AGÊNCIA NACIONAL DE AVIAÇÃO CIVIL

PROPOSTA DE RESOLUÇÃO

RESOLUÇÃO Nº XXX, DE DE DE 2023

Art. 1º Aprovar a Emenda nº 08 ao Regulamento Brasileiro da Aviação Civil - RBAC nº 154, intitulado "Projeto de Aeródromos", consistente nas seguintes alterações:

Figura D-2. Sinalização horizontal de designação de pista de pouso e decolagem, de eixo e cabeceira.

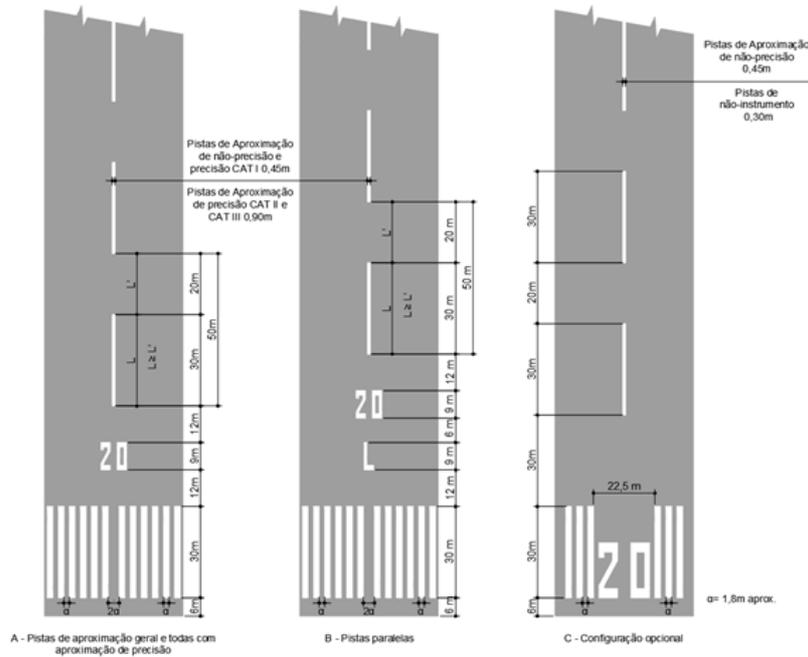
§1º As Figuras D-2, intitulada “Sinalização horizontal de designação de pista de pouso e decolagem, de eixo e cabeceira”, D-3, intitulada “Formato e proporções dos números e letras para sinalização horizontal de designação de pistas de pouso e decolagem (dimensões em m)”, E-1, intitulada “Sinalizações horizontais de pistas de pouso e decolagem e de pista de táxi interditadas”, E-2, intitulada “Sinalização de área anterior à cabeceira”, AD-2 do Apêndice D, intitulada “Formas dos caracteres”, e AF-5 do Apêndice F, intitulada “Sistema duplo de iluminação de obstáculos de média intensidade, Tipo A / Tipo C”, passam a vigorar na forma do Anexo desta Resolução.
